KIP-AIR

NUOVA MASCHERINA

NUOVA MASCHERINA PER "KIP AIR." VERSIONE PER COMANDO SALITA E DISCESA DEL RIBALTABILE

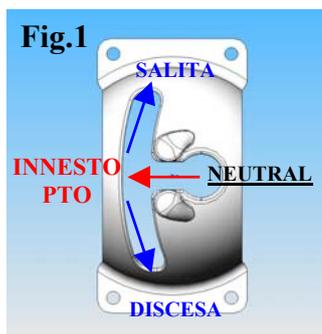
La mascherina a " T " illustrata in Fig.1 che gestisce:

- A** { ° **INSERIMENTO PTO**
° **COMANDO DI SALITA**
° **COMANDO DI DISCESA** }

veniva, fino ad oggi, utilizzata anche per gestire le sole funzioni di:

- B** { ° **COMANDO DI SALITA**
° **COMANDO DI DISCESA.** }

Bastava infatti, in fase di montaggio, non inserire il meccanismo interno al KIP-AIR che gestisce l' INSERIMENTO PTO.

Per esigenze di praticità e comodità, abbiamo lasciato la configurazione di fig.1 per il caso A illustrato, mentre per veicoli già dotati di comando per la PTO, si è deciso di abbandonare la configurazione di **Fig.1** e di optare per la nuova mascherina a " I " che gestisce il solo comando di salita e discesa del ribaltabile. Pertanto, al fine di illustrare le diverse configurazioni della maschera del KIP - AIR oggi disponibili, alleghiamo uno schema riassuntivo:
